泊発電所 3号炉 重大事故等対策の有効性評価

「2次冷却系からの除熱機能喪失」
「全交流動力電源喪失」
「原子炉補機冷却機能喪失」
「原子炉停止機能喪失」

(審査会合における指摘事項回答)

令和5年3月30日
北海道電力株式会社

第7.1.1.2図 「2次冷却系からの除熱機能喪失」の対応手順の概要 (判定プロセス) (1/2)

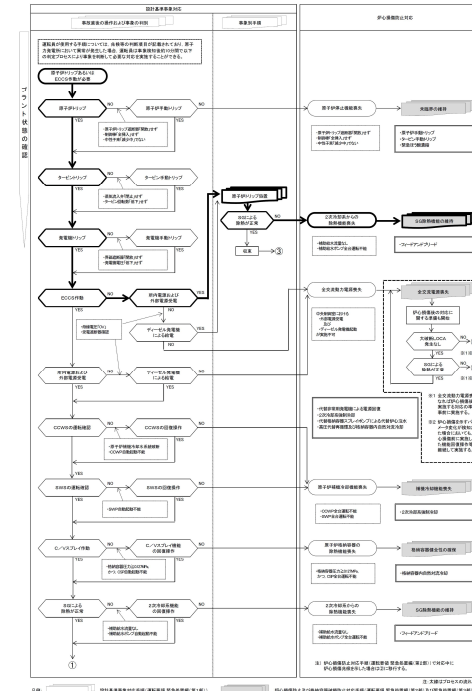
【指摘事項】（第1111回審査会合（令和5年2月2日）「2次冷却系からの除熱機能喪失」、「原子炉補機冷却機能喪失」、「原子炉停止機能喪失」） 230202-15

事象判定プロセスについては、フローチャートに記載があるものの、原子炉格納容器の除熱機能喪失等の事故シーケンスと記載の差が出ているため、これらの事故シーケンスと同じように事象判定プロセスを別途示し、説明すること。

- 有効性評価の各事故シーケンスのフローチャートに記載していた事象判定プロセスを、先行審査実績を踏まえて別図として記載し、各事故シーケンスで記載の整合を図った。

事象判定プロセスを示す別図を記載し、各事故シーケンスとの記載の整合を図った。
